珠海市供水有限公司华发新城二期泵房改造采购项目（招标编号：2000325C）

招标文件答疑公告

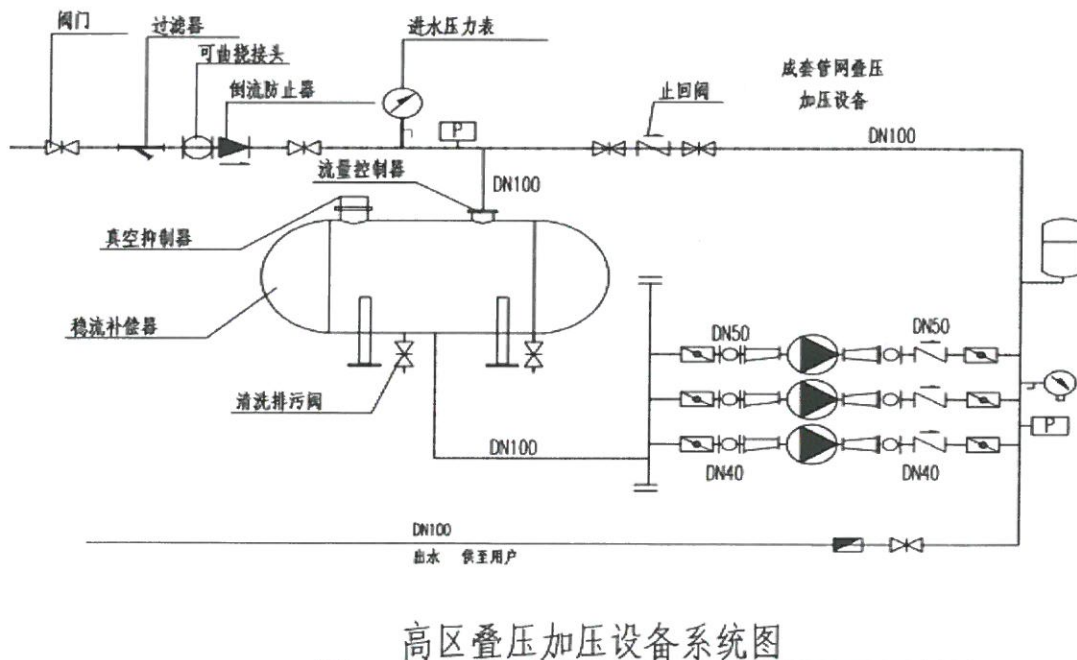
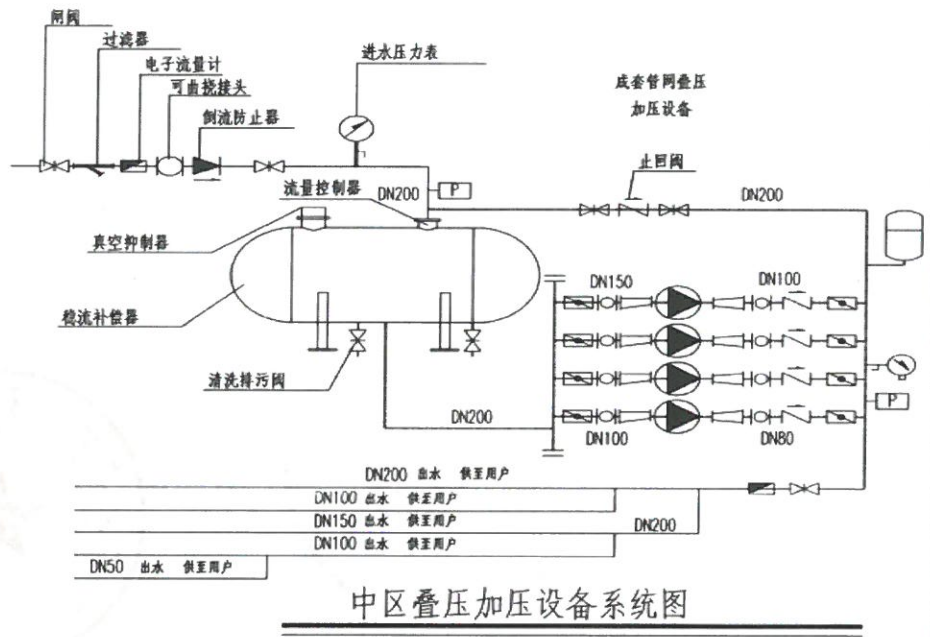
疑问四、招标文件原理图水-04，稳流补偿器进水，是否应该设置电动调节阀？（见下附图）

答：本项目稳流补偿器之前不设置电动调节阀。
